En referencia a: Informe de consultores independientes en diseño

INFORME DE CONSULTORÍA DE DISEÑO

76 PLACE *at Market East*

Propuesto | Plano de consolidación del lote. Fuente de la imagen: Presentación ante CDR de noviembre de 2023

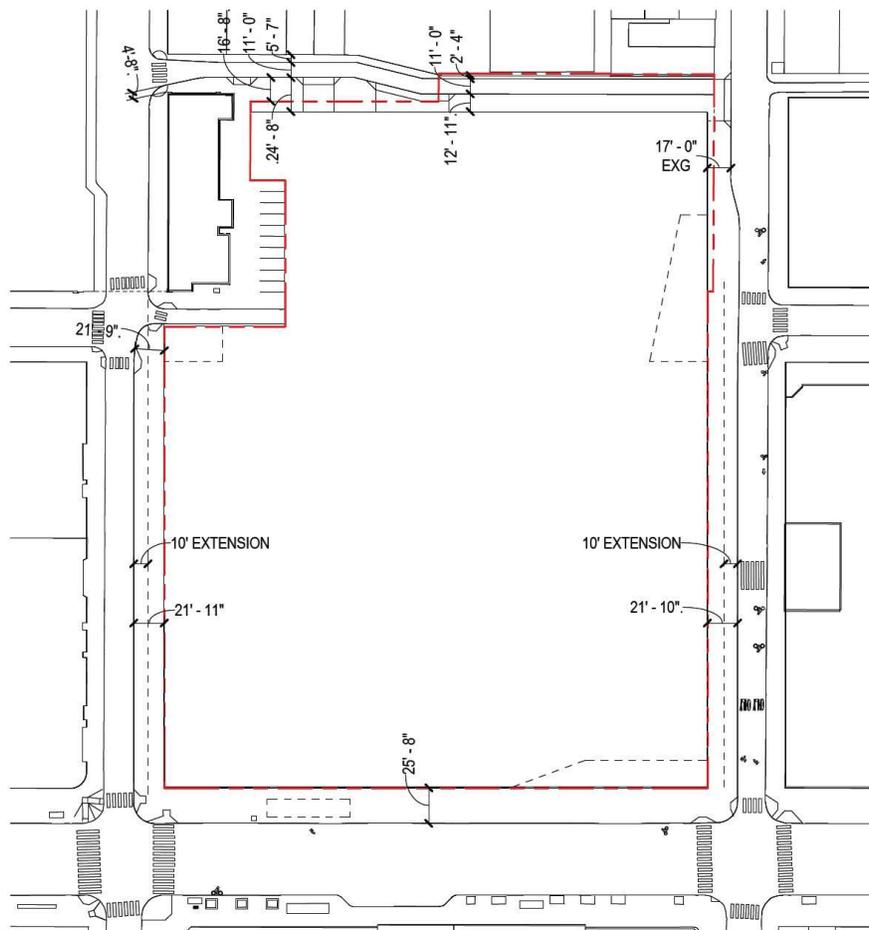
- 4. Eliminación de Filbert Street:** La desocupación de cualquier prioridad de paso en el centro de la ciudad debería realizarse con extremo cuidado. Consideramos que es adecuado eliminar Filbert Street dadas las dimensiones generales y el programa del nuevo estadio.

Torre residencial propuesta (a la derecha del estadio). Fuente de la imagen: Presentación ante CDR de noviembre de 2023

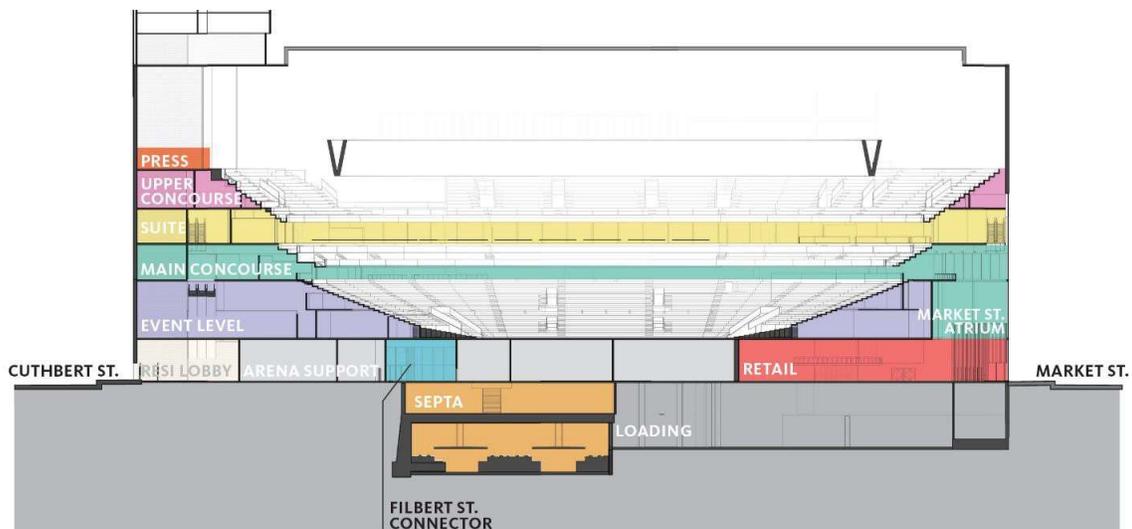
- 6. Torre residencial:** El Equipo de Revisión le recomienda al Desarrollador incluir un componente residencial en lo que ya constituye un complejo entramado urbano. Cedemos a otros la tarea de evaluar el nivel adecuado de viviendas asequibles en la combinación de unidades. No obstante, la incorporación de múltiples usos aumenta la vitalidad urbana de las parcelas al concentrar tránsito de peatones en distintos momentos del día.

Fachada propuesta de Market Street: Fuente de la imagen: Presentación ante CDR de noviembre de 2023

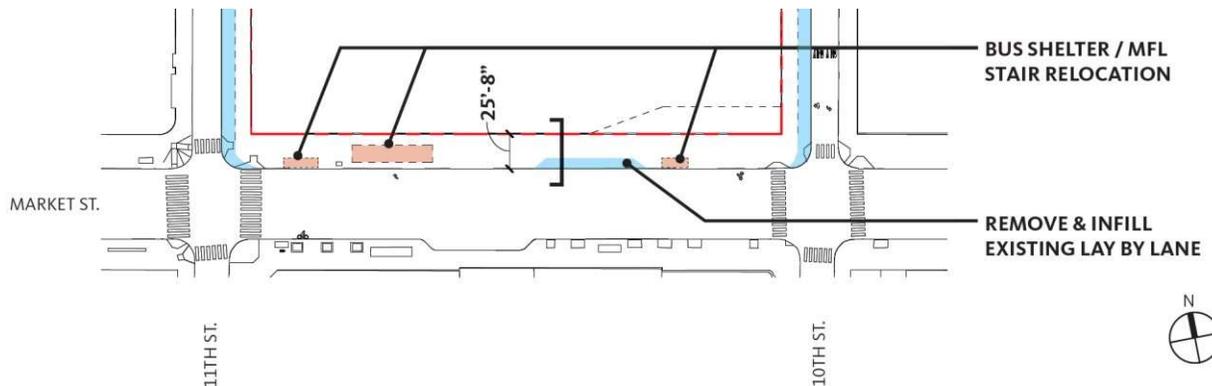
- 8. Transparencia:** Si bien la configuración exacta de las fachadas del edificio aún se encuentra en desarrollo, recomendamos el grado de transparencia sugerido en las renderizaciones presentadas, que contribuirán a activar Market Street, 10th Street y 11th Street. También recomendamos el alto nivel de transparencia que se muestra en la conexión del puente de 10th Street con Fashion District Mall.

Plano de la planta baja. Fuente de la imagen: Presentación ante CDR de noviembre de 2023

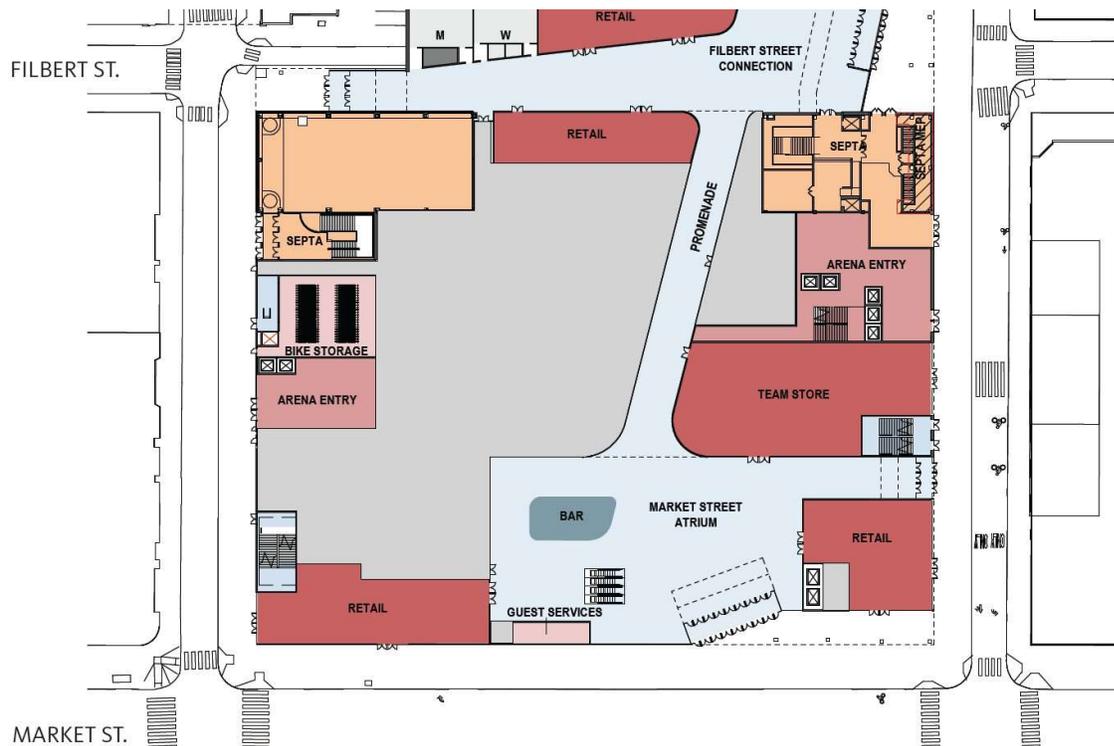
- 1. Plano de la planta baja:** El plano de la planta baja, conforme se presentó, incluye una gran cantidad de espacio sin designar que, presuntamente, se destinará a funciones de apoyo al estadio que requieran de acceso a nivel de grado. Dada la importancia de este nivel para el éxito general del ámbito público y del diseño urbano, solicitamos que se proporcione un plano de piso más completo.

Renderización del tejado propuesto. Fuente de la imagen: Presentación ante CDR de noviembre de 2023

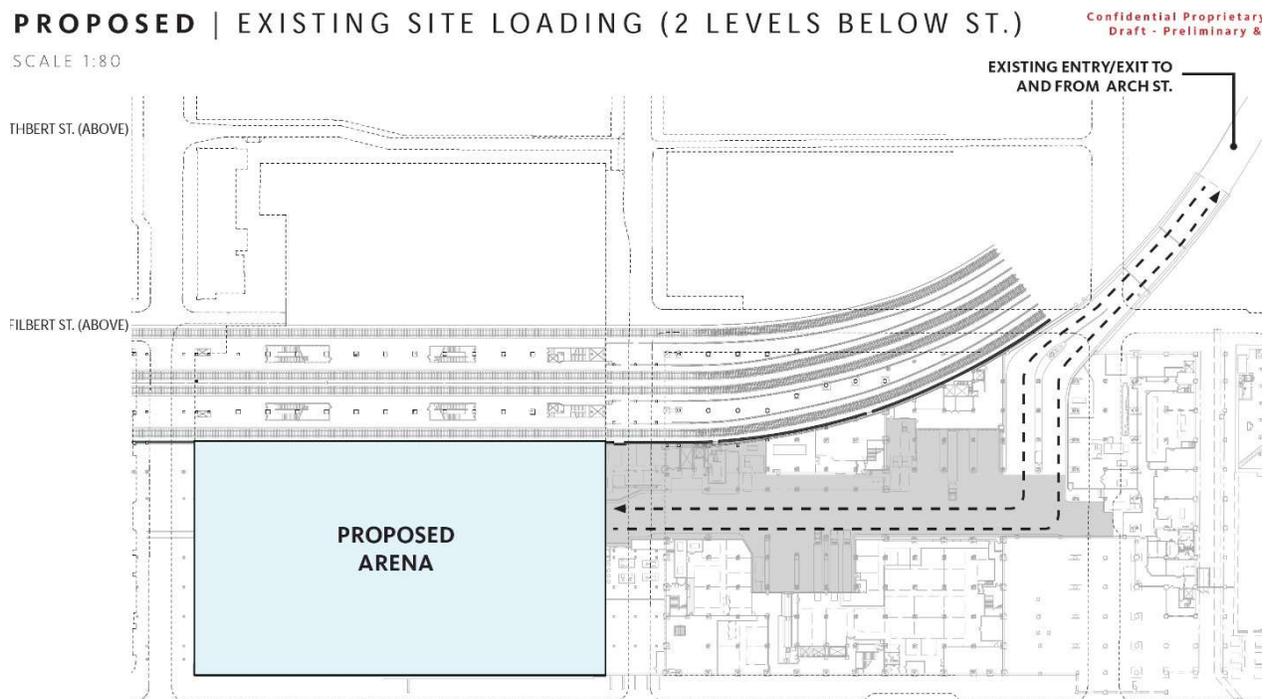
5. Tejados: No se presentan planos de los tejados. En las renderizaciones de la página 21 de la presentación de CDR, se muestran lo que se supone es un letrero iluminado mirando hacia arriba, y lo que parecería ser el material de la planta. Sin embargo, no queda claro si hay espacios ocupados en el tejado del estadio.

*Sección – Límite propuesto para el puente de 10th St.
Fuente de la imagen: Presentación ante CDR
de noviembre de 2023*

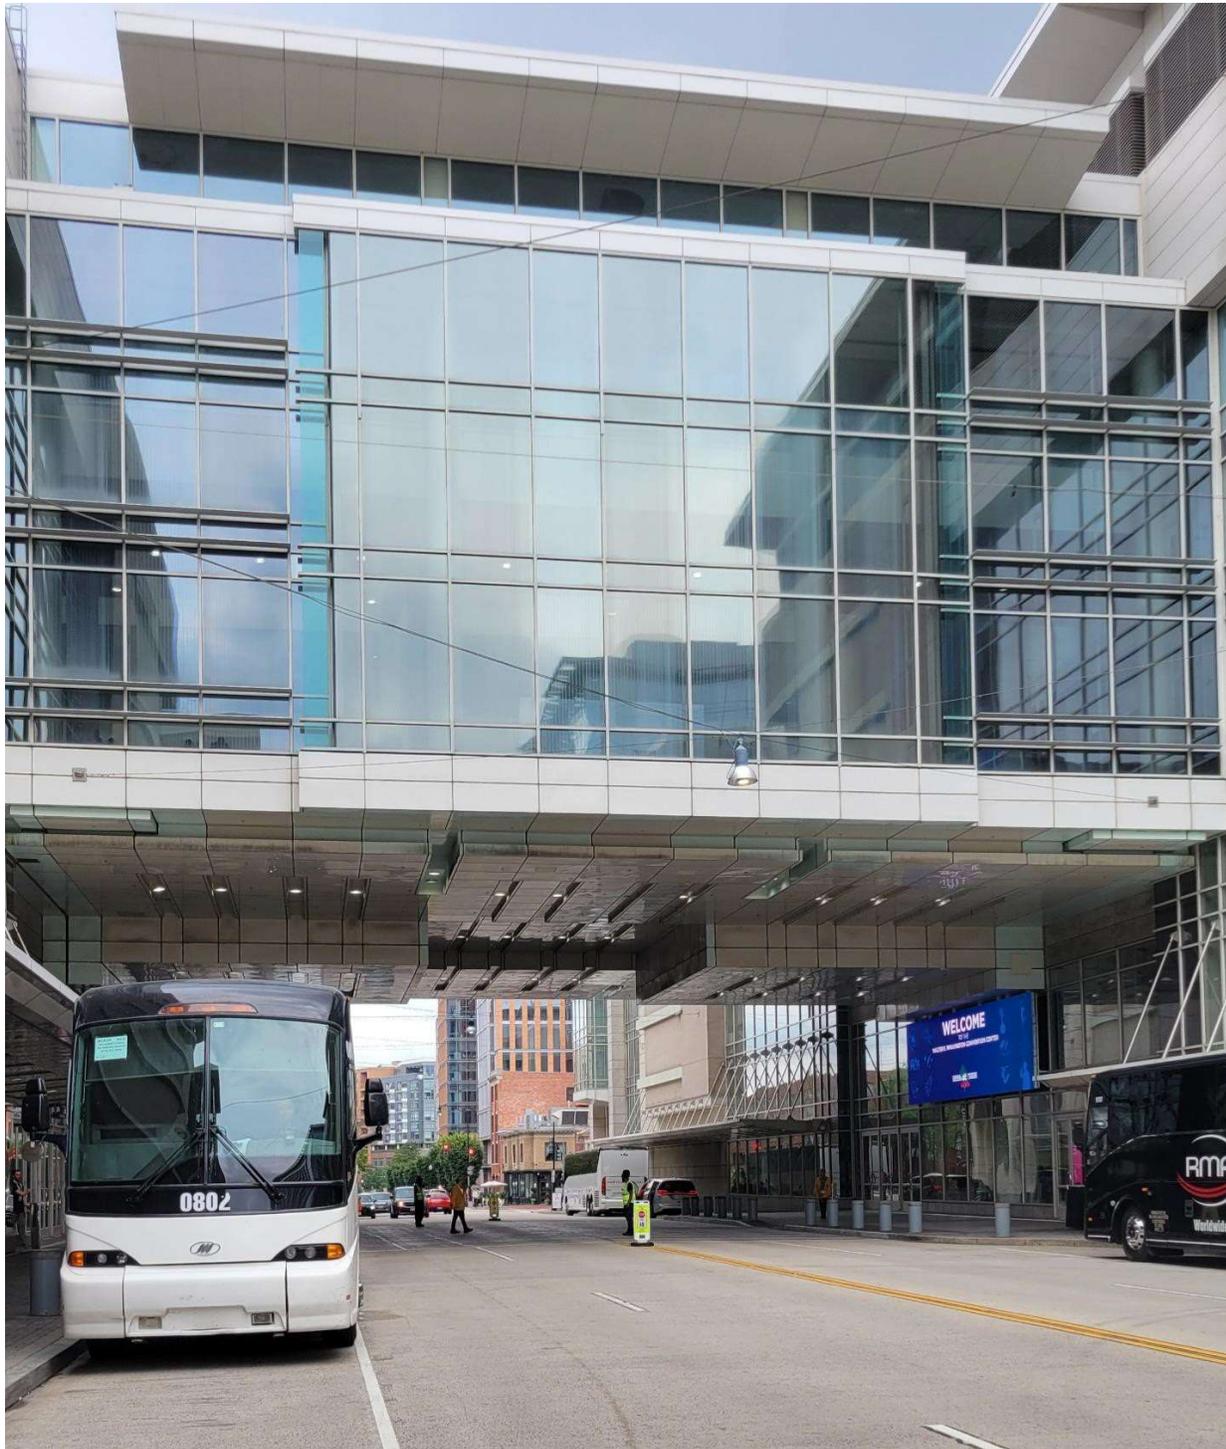
2. Puente de 10th Street: Los grandes puentes sobre calles públicas son siempre una fuente de preocupación pública, porque tapan la luz del día y la vista del cielo. Recomendamos que el impacto de la conexión de 10th Street sea lo más acotado posible, que la parte interior del puente (elevación de la parte de abajo de la estructura) sea lo más alta posible y que los arquitectos presten especial atención al diseño de la parte inferior del puente, ya que queda en la preferencia de paso pública. Con frecuencia, las calles cubiertas son muy oscuras, están mal iluminadas y son aciagas. Debería prestarse atención específica en el diseño a los materiales utilizados y su reflectividad, además de la iluminación adecuada o específica, y aportar detalles de diseño que propicien un espacio acogedor y vibrante. En la foto de abajo, se ilustra un alto nivel de atención a una calzada pública debajo de una estructura. En la siguiente foto, se muestra un importante espacio vertical debajo de un edificio que cubre una calle urbana en Washington D.C.. Estimamos que la distancia vertical es de 27 pies. La distancia propuesta de 19 pies y 10 pulgadas es significativamente menor que este valor.

Circulación | Divisiones de puertas de llegada para estudios de peatones. Fuente de la imagen: Presentación ante CDR de noviembre de 2023

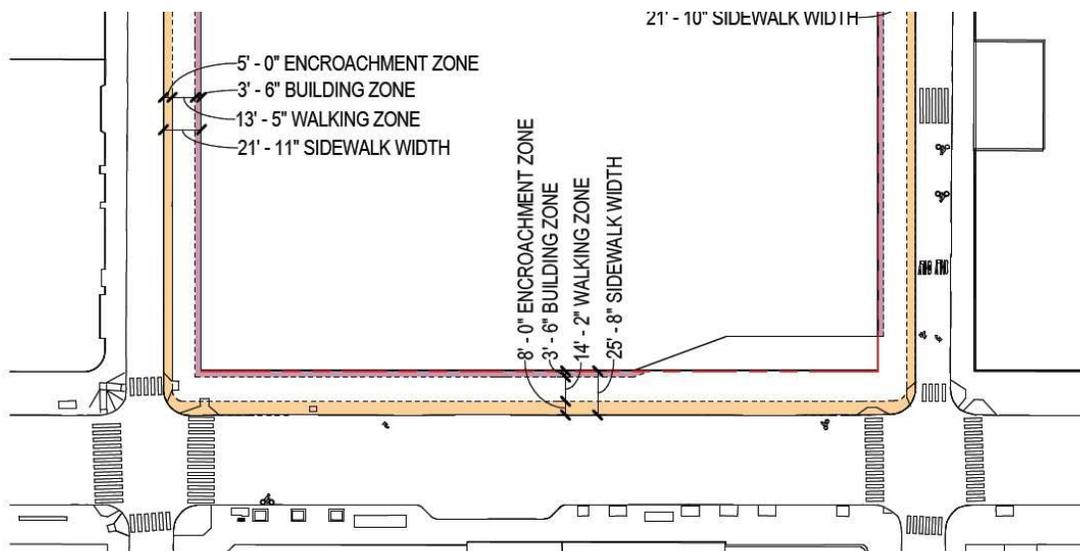
Al Equipo de Revisión le gustaría que el espacio de llegada al aire libre en la entrada de 11th y Filbert Street sea más amplio y que el vestíbulo se desplace más hacia el este. En cuanto a la entrada de 10th y Market Street, solo podemos observar que sería mejor contar con mayor espacio al aire libre. Las entradas con volúmenes más reducidos que proponen puertas casi al ras de la pared de la calle no resultan tan inquietantes, si bien cualquier puerta que se abra hacia la preferencia de paso debería estar retraída o diseñada de manera tal de minimizar posibles conflictos con usuarios que transitan por la acera.

Detalle de la sección. Fuente de la imagen: Presentación ante CDR de marzo de 2024

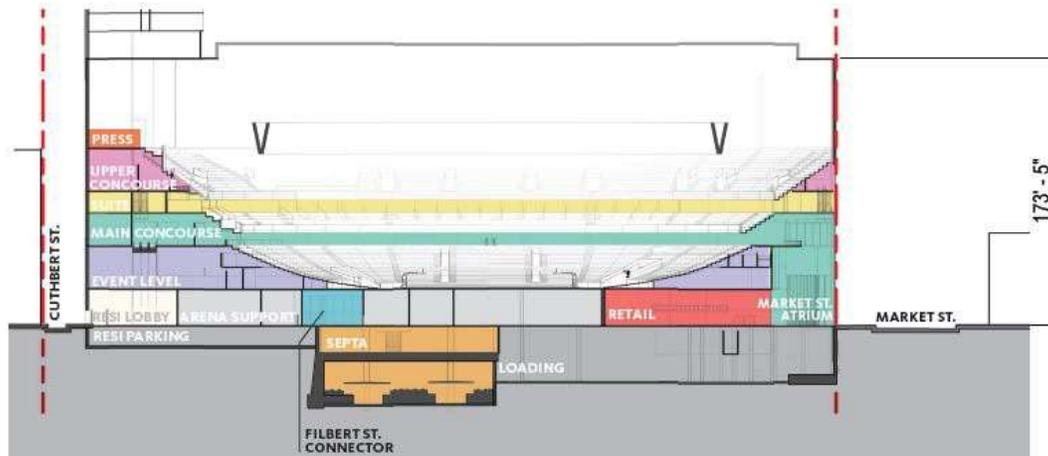
11. Altura de los edificios: La altura propuesta para los edificios de 173' - 5" parece realista y adecuada dada la información proporcionada en la sección transversal del edificio a continuación.

Detalle de la entrada. Fuente de la imagen: Presentación ante CDR de marzo de 2024

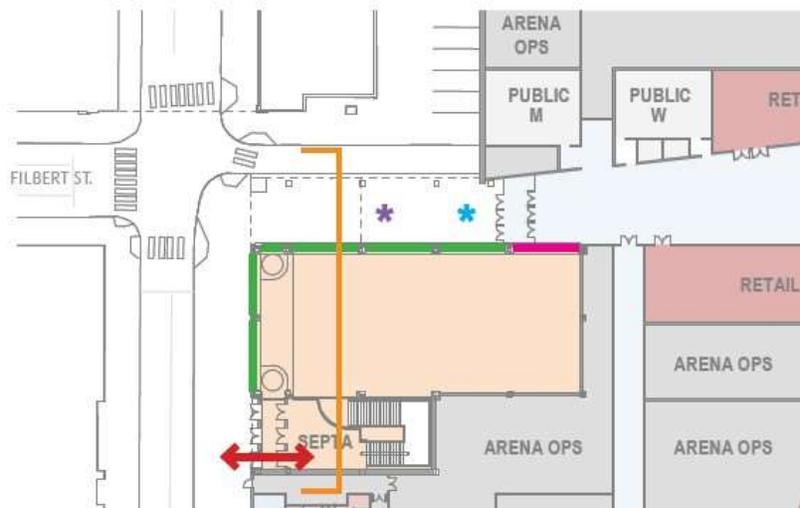
12. Ingreso reubicado de Filbert Street: El Equipo de Revisión advierte que la entrada revisada a Filbert Street y la ubicación de la puerta son mejoras de la presentación anterior del plano en noviembre de 2023. Con el nuevo diseño propuesto, se permitirá el ingreso de más luz y aire en la estación de la SEPTA y en Jefferson Regional Rail Platform.

Detalle de la sección. Fuente de la imagen: Presentación ante CDR de marzo de 2024

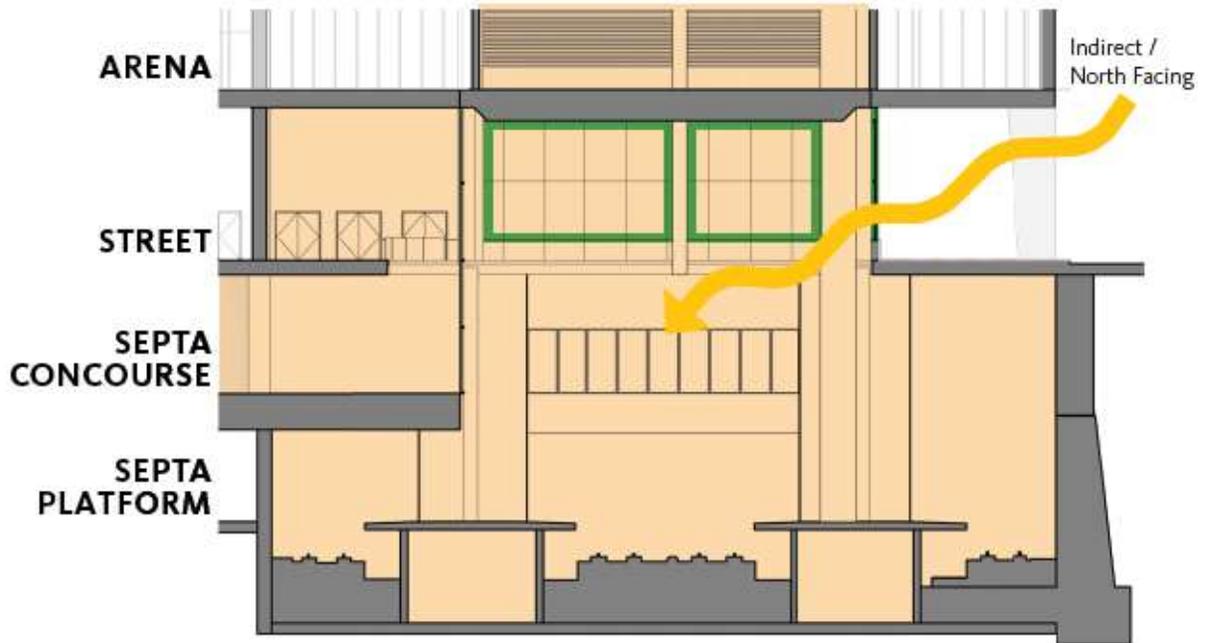
13. Dibujo de la sección de la estación: La “Sección de paso en el patio interno de Jefferson Station” es un dibujo extremadamente útil que muestra la relación del nuevo edificio con el andén de la SEPTA y cómo la luz diurna indirecta se filtrará en la zona del andén. Se debe tener en cuenta que la flecha indica la luz del día, pero no la luz solar directa.

Detalle del plano de la acera. Fuente de la imagen: Presentación ante CDR de marzo de 2024

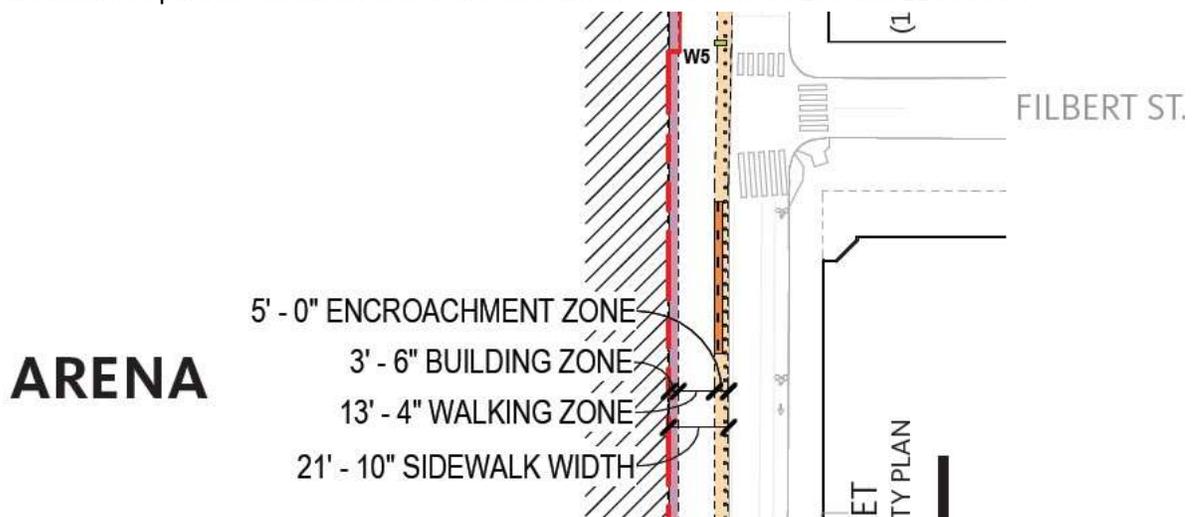
- 15. Portabicicletas:** Se necesita más información sobre la naturaleza y orientación de los aparcamientos para bicicletas en esta acera críticamente estrecha de 10th and 11th Street.

Detalles del cierre de carriles. Fuente de la imagen: Presentación ante CDR de marzo de 2024

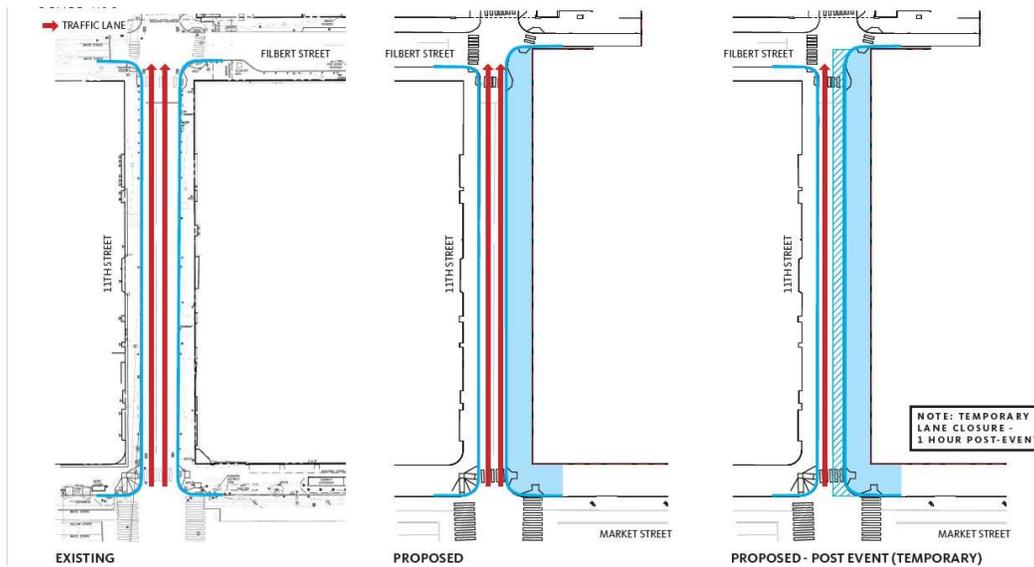
17. Cierres temporales de carriles: En la presentación, se indica: “NOTA: Cierre temporal de carriles: 1 hora posterior al evento”. No está claro cuál es el propósito del cierre del carril después del evento. La forma en que se diseñará el cierre del carril también está en duda. ¿Será con medidas temporales (conos de seguridad o postes flexibles el día del evento) o medidas de diseño más permanentes, como opciones de pavimentación? Se requiere más información sobre los aspectos relacionados con el diseño de los cierres propuestos.

Plano propuesto de la planta baja Fuente de la imagen: Presentación ante CDR de marzo de 2024

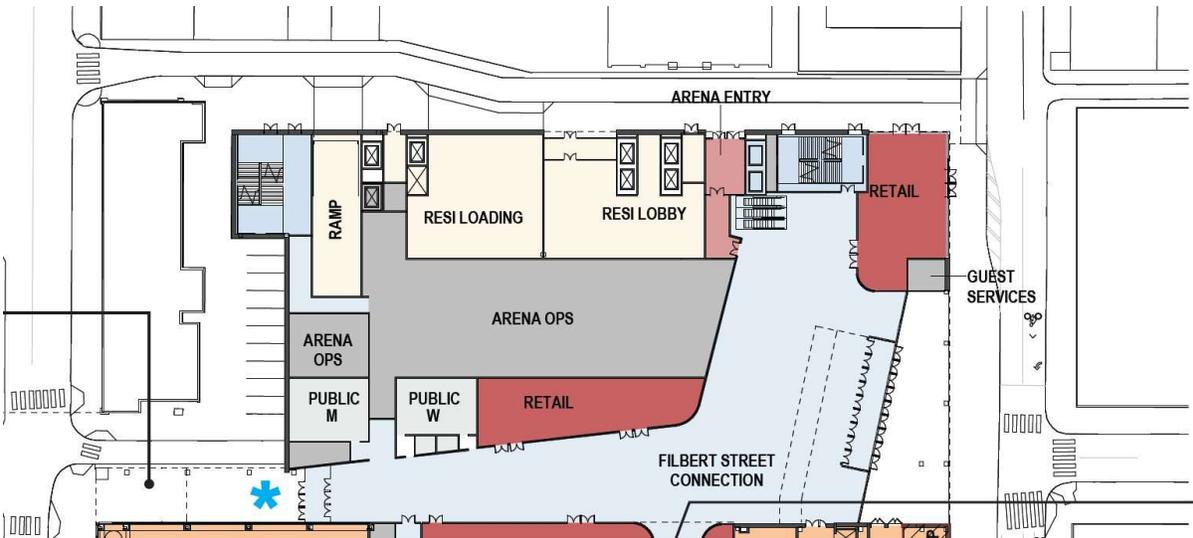
- 8. Fachada interior desactivada:** La zona designada “Operaciones del estadio” sigue siendo una fachada lamentablemente desactivada que da a un importante punto de entrada al estadio (desde 10th Street).
